**Raddoppio della linea
Codogno - Cremona - Mantova**

TRATTA CODOGNO- PIADENA

CONTRIBUTO AL DIBATTITO

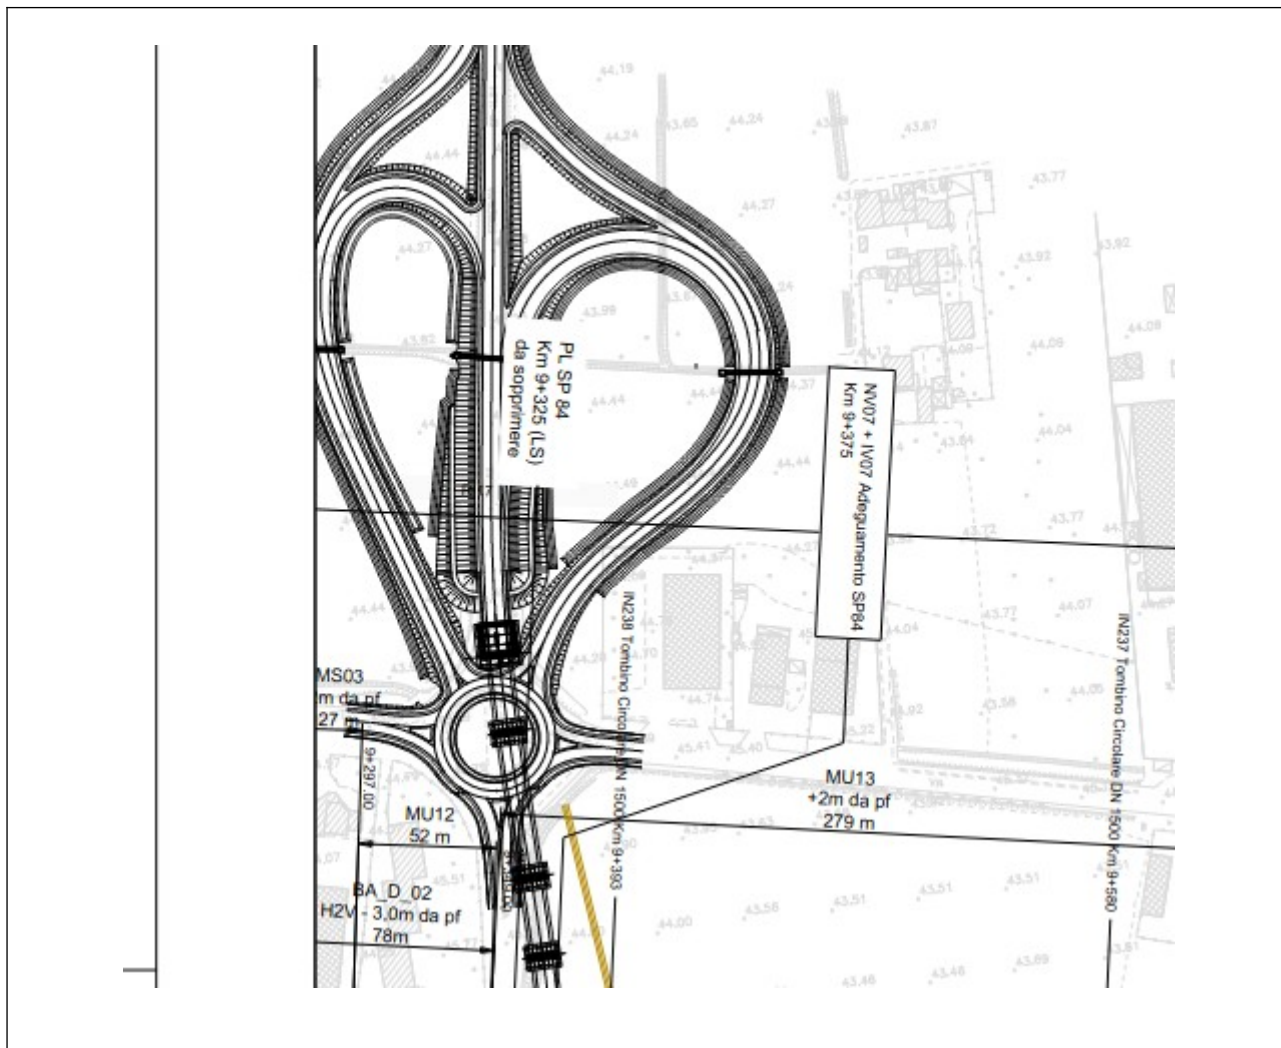
1) Nel cavalcaferrovia che collegherà la SP234 alla SP84 ho notato una criticità che potrebbe essere importante, nell'elaborato NM3R01R26P6OC0000007A.pdf si può notare come alle coordinate 44.59 ci sia un meccanico, il quale ha fatto montare da nemmeno un anno una BTS di Iliad, per cui probabilmente potrebbero insorgere difficoltà nell'esproprio di quel terreno e potrebbe essere utile revisionare il progetto allungando il cavalcaferrovia. E se è attualmente disponibile un rendering di quel cavalcaferrovia
